Projet de centrale photovoltaïque au sol
Lieu-dit « les Bois d'en Bas » - Commune de la Bruguière (30580)
Demande de permis de construire n° PC 030 056 20 R0009
Réponse à l'avis des services
Novembre 2022

Préambule

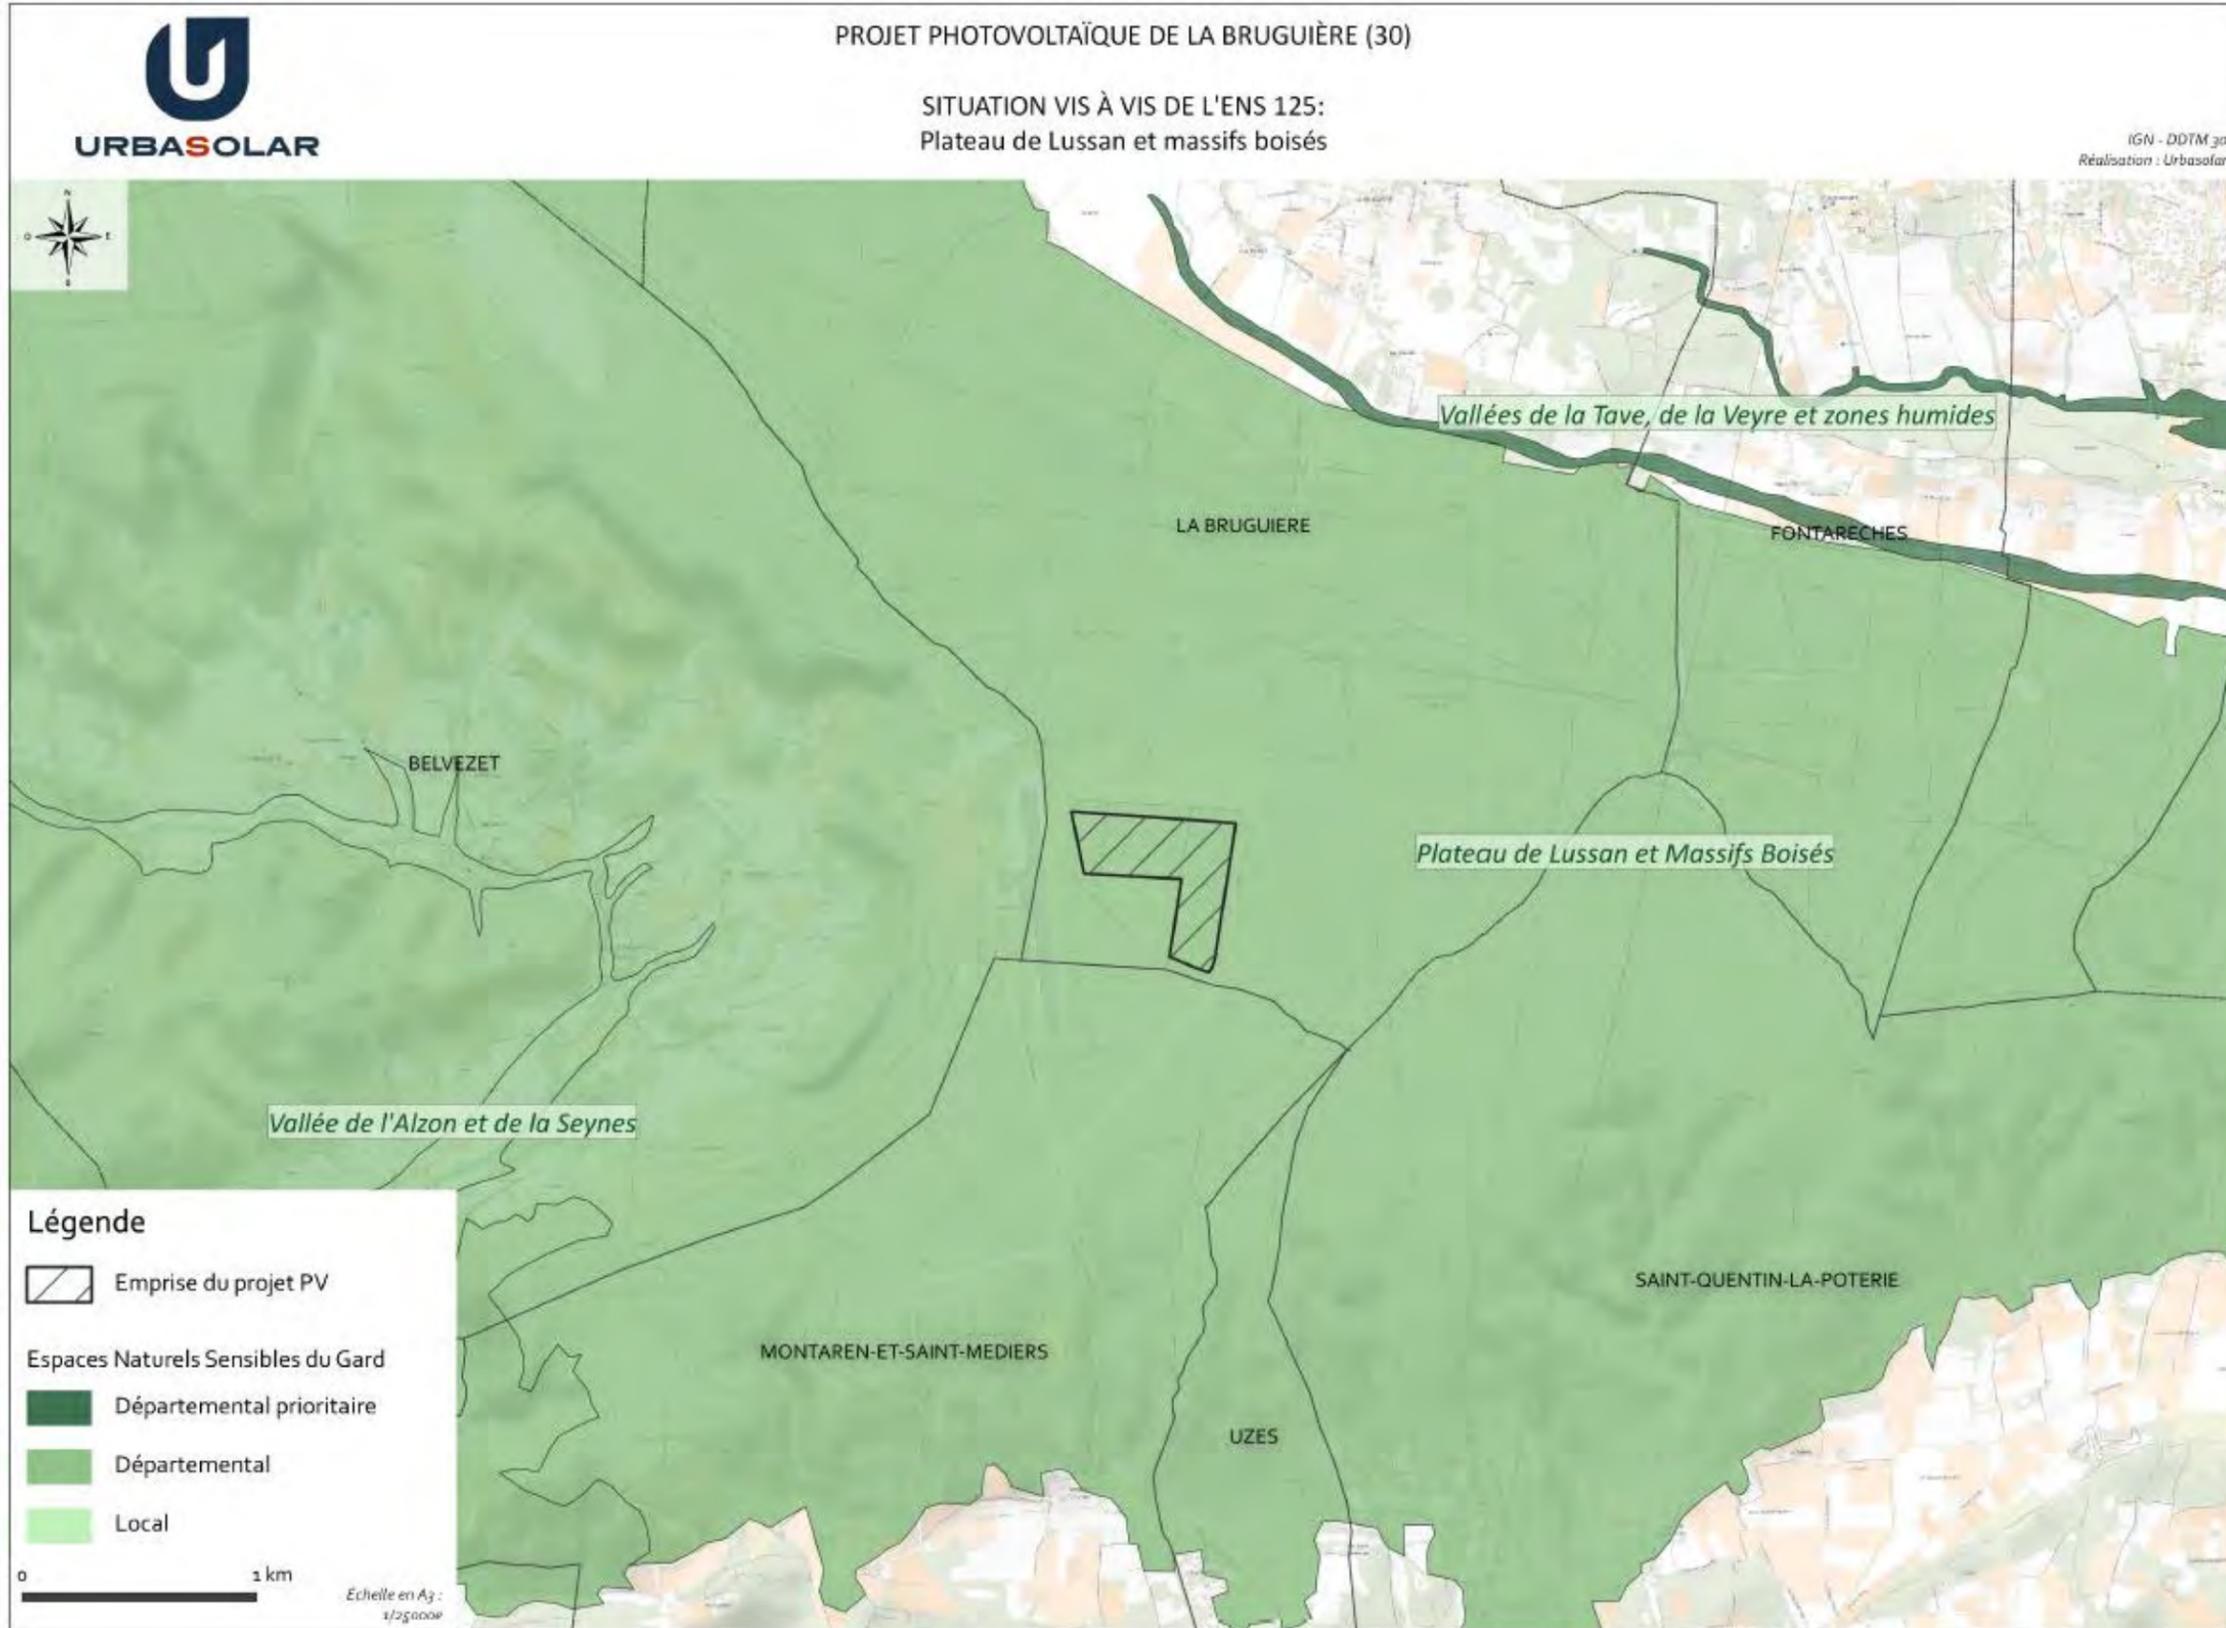
Le dossier d'étude d'impact ne semble pas évoquer la présence de l'Espace Naturel Sensible issu de l'inventaire départemental des ENS du Gard.

Ce point est inexact : l'ENS « Plateau de Lussan et Massifs Boisés » est cité p. 215 de l'étude d'impact environnemental.

En l'occurrence, la zone projet interfère avec l'ENS d'intérêt départemental n°125, Plateau de Lussan et Massifs boisés, dont l'analyse montre des valeurs maximales en terme d'écologie et archéologie/histoire, et la très bonne valeur paysagère.

On trouvera en annexe 11 la fiche descriptive de l'ENS n°125. La compatibilité du projet avec cet ENS est analysée ci-dessous.
